Gemeinde Hasliberg / Miteigentümerschaft Bidmi

Workshopverfahren «Tourismuszone Bidmi»

Schlussbericht
Workshopverfahren

22. Dezember 2025

Abb. 12 Erdgeschoss Weiterentwicklung Ursprungsvariante 1.2 (Ruch Architekten, 2023)

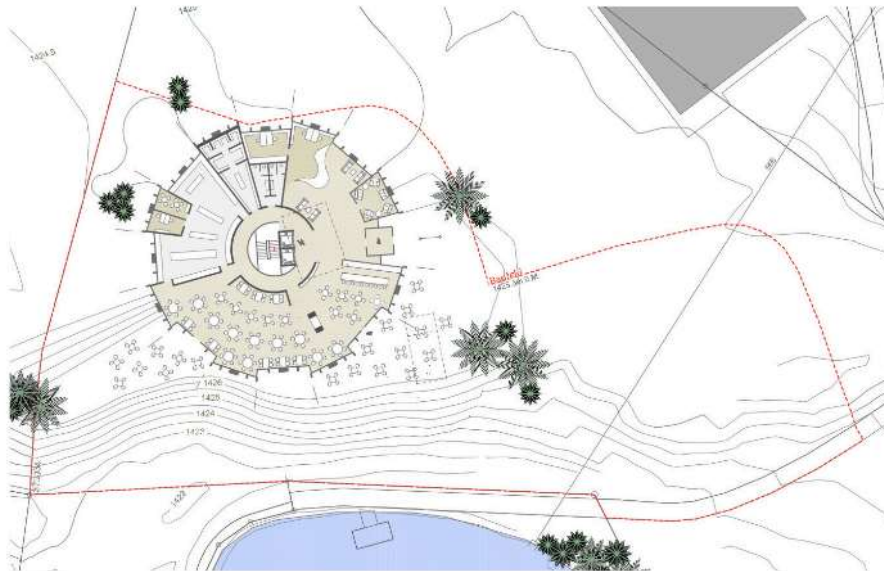
Beurteilung

- Projekt wird von den Bergbahnen sowie der Gemeinde bevorzugt
- Betriebswirtschaftlich optimal nutzbar
- Aussicht in alle Richtungen als qualitatives Merkmal
- Dichte Bebauung ermöglicht grosszügige Freifläche
- Skipiste bzw. Bereich zwischen Mittelstation und Bidmisee wird nicht beeinträchtigt
- Aussicht des Bärgeizlis nicht beeinträchtigt

- Räumliche Verortung des Rundbaus in Bezug zum Moränenwall teilweise fraglich
- Kleiner Pavillon zwischen Mittelstation und Bidmisee störend
- Ein Sportshop im Projekt aktuell nicht berücksichtigt/fehlend

Die Variante soll weiterverfolgt werden, dabei sind folgende Punkte zu beachten:

- Integration eines Sportshops im Hauptbaukörper
- Verzicht auf kleinen Pavillon zwischen Mittelstation und Bidmisee
- Prüfung einer Synthese aus Variante 4 und 5

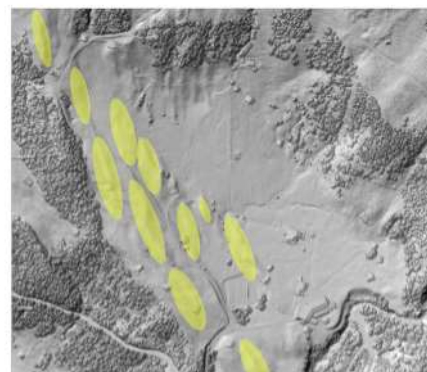
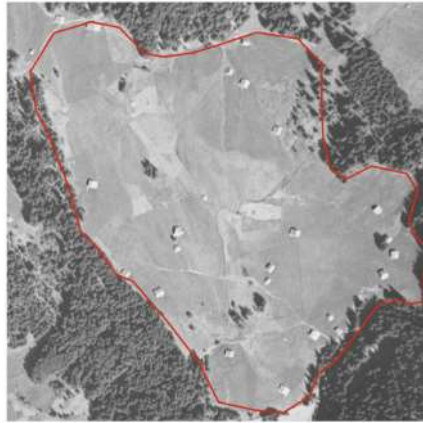
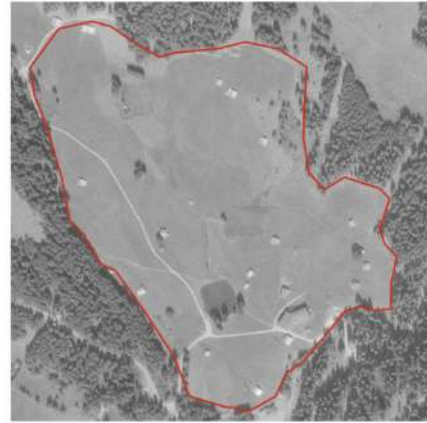
Das Begleitgremium hält fest, dass die Erkenntnisse aus der Analyse in einem **Fazit-/Syntheseplan** festgehalten werden sollen. Dieser stellt das Fundament der konzeptionellen Ansätze dar und soll insbesondere die folgenden Aspekte aufzeigen:

- Bidmi als Oase (isolierte Lage, gefasst durch Hangkante und Wald, Bidmisee)
- Moränen, Terrain (Höhenlinien) und landschaftliche Strukturen
- Bezug zur Baustruktur (Ausrichtung, Blickbeziehungen, Fassadengestaltung)
- Zweckmässige touristische Ergänzung (Schaffung eines Mehrwerts unter Berücksichtigung der bestehenden Nutzungen [Skigebiet, Blickbeziehungen etc.]),
- Aussagen zur verträglichen Höhe der Bauten (Gesamthöhe, Geschossigkeit).

Abb. 18 Situation Variante 2.1 (Ruch Architekten, 2024)

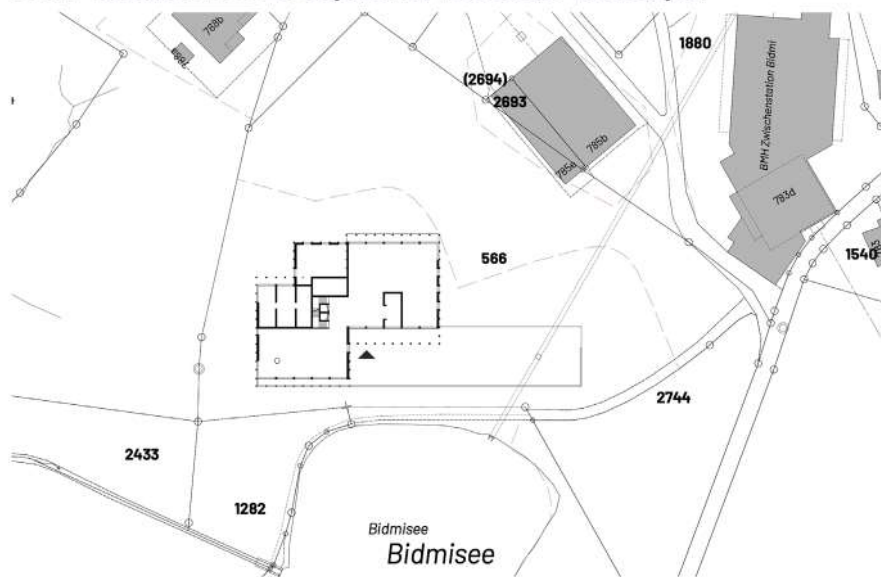
– Diese Variante wird als ungeeignet angesehen und verworfen.

Variante nicht weiterverfolgen

Abb. 20 Situation Variante 2.2 (Ruch Architekten, 2024)

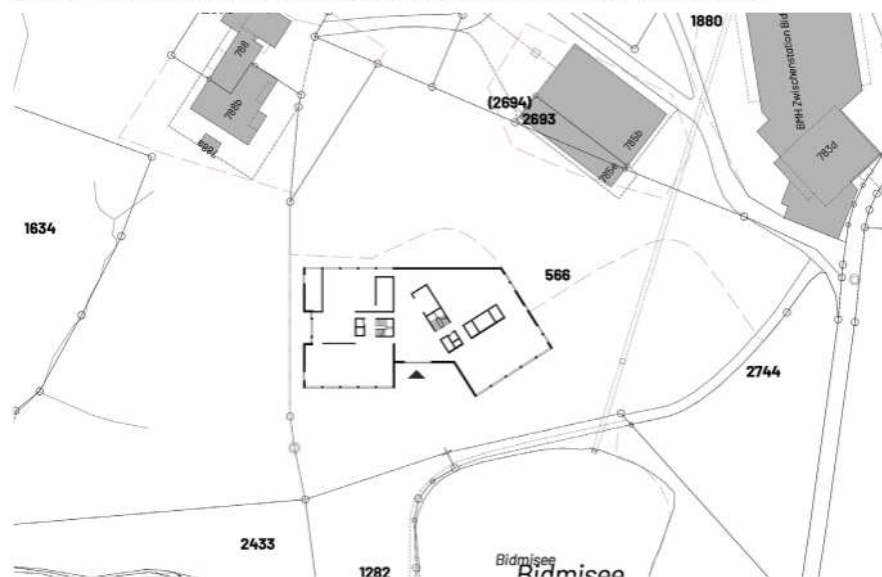
– Diese Variante wird als ungeeignet angesehen und verworfen.

Variante nicht weiterverfolgen

Abb. 23 Visualisierung Variante 2.2 (Ruch Architekten, 2024)

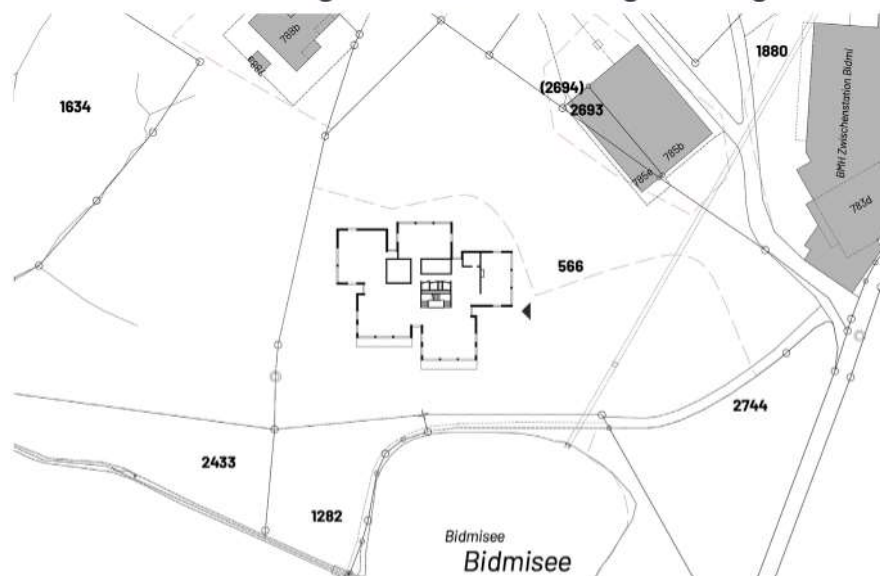
- Die Gliederung des Volumens ist verständlich (massgeschneidert für den Ort).
- Korrektur bezüglich Ausrichtung ist gelungen.
- Jedes Zimmer hat eine gute Aussicht.
- Die Grundrisse sind verständlich und haben eine klare Raumaufteilung.
- Es sind gute Zwischenräume vorhanden (u.a. betreffend Erschliessung).
- Die Vergrösserung des Baukörpers verunklärt das ursprüngliche Volumen.
- Der Baukörper ist nicht auf den 1. Blick als Hotel erkennbar.
- Die Akzeptanz der Bevölkerung gegenüber dieser Variante wird in Frage gestellt.

Die Variante soll weiterverfolgt werden, dabei sind folgende Punkte zu beachten:

- Baukörper verfeinern und beruhigen:
 - Abmessungen der Volumetrie reduzieren,
 - Zielbild: 1 Baukörper bestehend aus 5 Volumen/Einheiten.
- Zwischenräume zwischen den Volumen beibehalten (aktuell gut dimensioniert).
- Höhenstaffelung überprüfen; diese kann geringer sein.
- Sockel/Bodenabschluss klären:
 - Wie kommen die Gebäude auf den Boden?
 - Welche Nutzung findet in diesem Bereich statt?

- Umgang mit dem Moränenwall klären:
 - Einbettung in die Moräne,
 - Gestaltung Geländesprung,
 - Nutzung im Bereich des Geländesprungs.
- Dachabschluss bzw. -gestaltung klären:
 - Wirkt aktuell zu expressiv; die Höhe soll reduziert werden,
 - Flachdach prüfen.
- Fassadengestaltung und -ausdruck klären.

Abb. 24 Situation Variante 2.2 (Ruch Architekten, 2024)

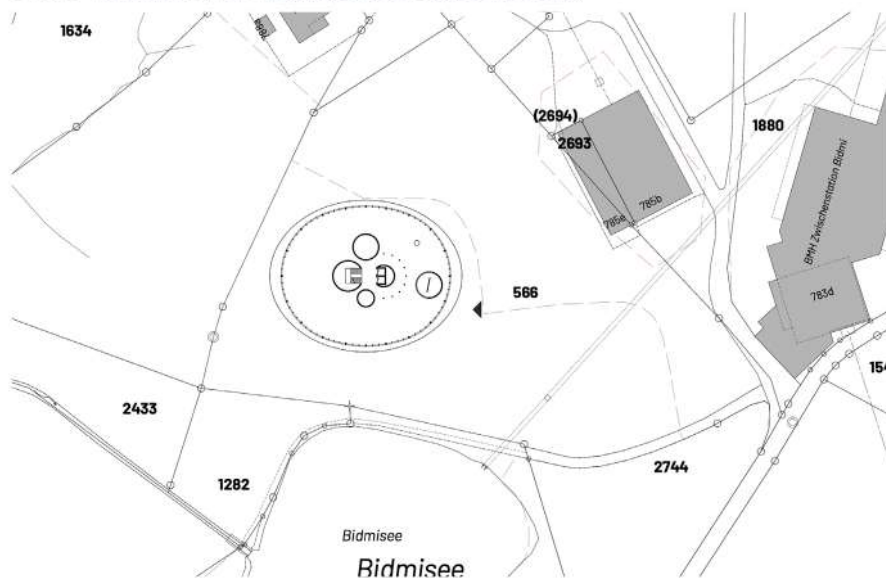
Eckpunkte	<p>Diese Variante stellt eine Weiterentwicklung der Variante 5 (vgl. Kap. 3.2.5) gemäss erstem Workshop dar und weist folgende Merkmale auf:</p> <ul style="list-style-type: none">– Runde Form durch ovalen Fussabdruck ersetzt.– Fortbestehende allseitige Ausrichtung: Schmale Seite zu den Infrastrukturbauten.– Reduzierte Höhe (ein Geschoss weniger) als Eingliederung in die umliegenden Baumgruppen.– Filigrane und tragende Holfassadenstruktur.– Widerspiegelung der Moränen in ovaler Form.
Beurteilung	<div><ul style="list-style-type: none">– Die ovale Form ist verständlicher als der Kreis.– Das Bauvolumen ist elegant und sanft.– Insgesamt hat das Bauvolumen eine ruhige Wirkung.– Das Bauvolumen ist als Hotel klar erkennbar.– Die Akzeptanz von Seiten der Bevölkerung wird als «hoch» eingeschätzt.</div> <div><ul style="list-style-type: none">– Die Aussicht aus den Hotelzimmern ist nicht überall gleich attraktiv.– Frage nach der Beliebtheit des Standorts und der formalen Gestaltung bleibt offen: Das Bauvolumen könnte überall stehen.– Die Orientierung / Adressierung im Hotel ist weniger gegeben als bei Variante 2.3 (vgl. Kap. 3.3.3).</div>

Empfehlungen	<p>Die Variante soll weiterverfolgt werden, dabei sind folgende Punkte zu beachten:</p> <ul style="list-style-type: none">– Konzeptionelle Nachvollziehbarkeit schärfen:<ul style="list-style-type: none">· Weshalb befindet sich das Bauvolumen genau an diesem Standort?– Sockel/Bodenabschluss klären:<ul style="list-style-type: none">· Wie kommen die Gebäude auf den Boden?· Welche Nutzung findet in diesem Bereich statt?– Umgang mit dem Geländesprung/der Moräne klären:<ul style="list-style-type: none">· Einbettung in die Moräne,· Gestaltung Geländesprung,· Nutzung im Bereich des Geländesprungs. <div>Variante weiterverfolgen</div>

Abb. 29 Bebauungskonzept Variante «Bidmi Lodge» (Ruch Architekten, 2025)

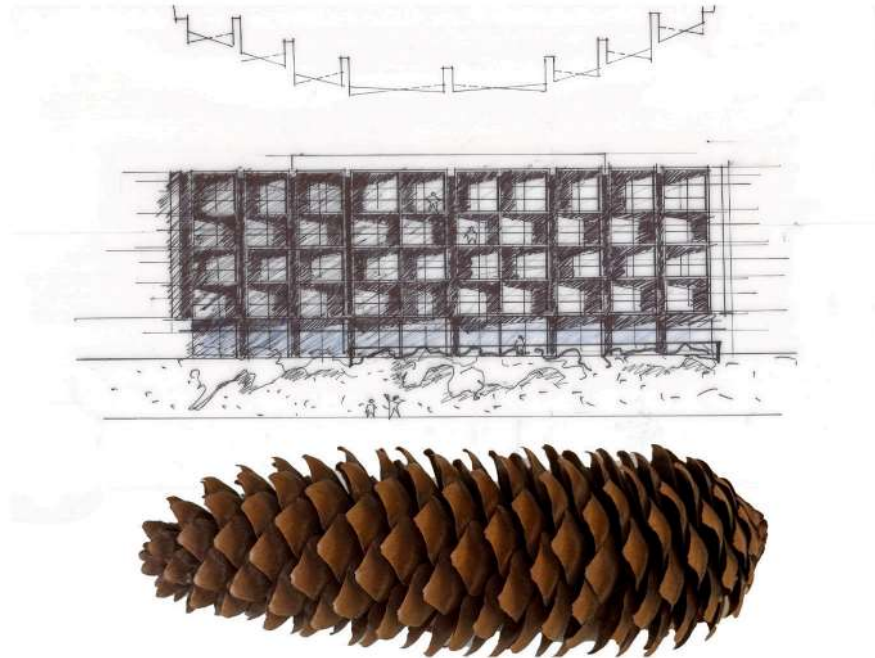
- Aus Sicht der Sachpersonen ist das Konzept klar verständlich und die Idylle am Hasliberg wird durch die runde Gebäudeform besser abgeholt. Dies und die geringere Gesamthöhe sind aus ihrer Sicht der Bevölkerung besser erklärbar und referenzieren auf bereits bekannte Bauten (Hotel Wasserwendi, Alpentower).

- Für die Sachpersonen bieten die markante, harmonische Gebäudeform eine klarere Grundlage für die touristische Vermarktung als das andere Konzept.
- Aus Sicht des Fachgremiums sind die Anordnung, Form und Ausrichtung des Gebäudes immer noch zu beliebig. Das Konzept des liegenden Tannenzapfen ist weniger verständlich und die starke Symmetrie des Baukörpers entlang der Längsachse wird kritisiert.

- Durch die längliche Gebäudeform dominiert das Bauvolumen den wichtigen Aussenraum des Skihäsilandes als Gebäuderiegel. Die gleichgerichtete Anordnung der Zimmer lässt keine Variation zu und schafft wenig Bezug zur Landschaft.

- Die Lage neben der Moränenkuppe erzeugt nicht den erhofften Bezug und schwächt dieses Landschaftselement sogar durch das gleich ausgerichtete, viel grössere Volumen.

Abb. 31 *Bebauungskonzept Variante «Bidmi Peaks» (Ruch Architekten, 2025)*

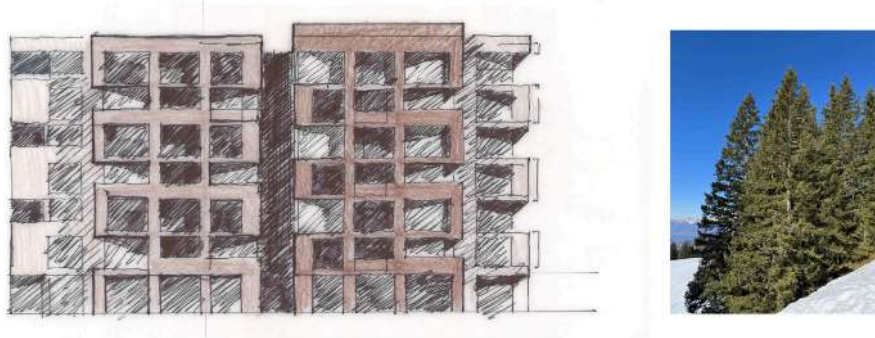
- Aus Sicht der Fachpersonen überzeugt das an einer Tannengruppe orientierte Konzept, da es der Situation mit einer vielfältigen Ausrichtung der Baukörper entspricht.

- Die Höhe ist zwar kritisch, trägt aber der Konzeptidee der Tannengruppe Rechnung. Es wurde gefragt, ob es möglich wäre mit einem Geschoss weniger zu projektieren.

- Die Gliederung in fünf Baukörper löst in der Aussenansicht das grosse Volumen in allen Ansichten auf. Im Inneren entsteht eine Aufteilung in Kammern, welche im Erd- und in den Zimmergeschossen Orientierung und Geborgenheit bietet.

- Die Aussenraumgestaltung mit Baumpflanzungen rund um das Gebäude wird begrüsst und unterstützt die Integration des Gebäudes in die Umgebung und auch die Verschattung.

- Die Fachpersonen begrüssen es, dass das Gebäudevolumen auf der Moränenkuppe als Fremdkörper aufsitzt und sich nicht an diese anschmiegt.
 - Aus Sicht der Sachpersonen ist das Speicher-Referenzbild sinnbildlich für den Hasliberg.

- Das Konzept mit den vertikalen Baukörpern widerspricht dem und hinterlässt trotz der Materialisierung in Holz einen urbanen Eindruck, der als dem Ort nicht angemessen angesehen wird.

- Aus Sicht der Sachpersonen und die lokalen Experten wird in Frage gestellt, ob ein Gebäude in dieser Höhe und mit einem eher urbanen Ausdruck im Hasliberg mehrheitsfähig sein würde.
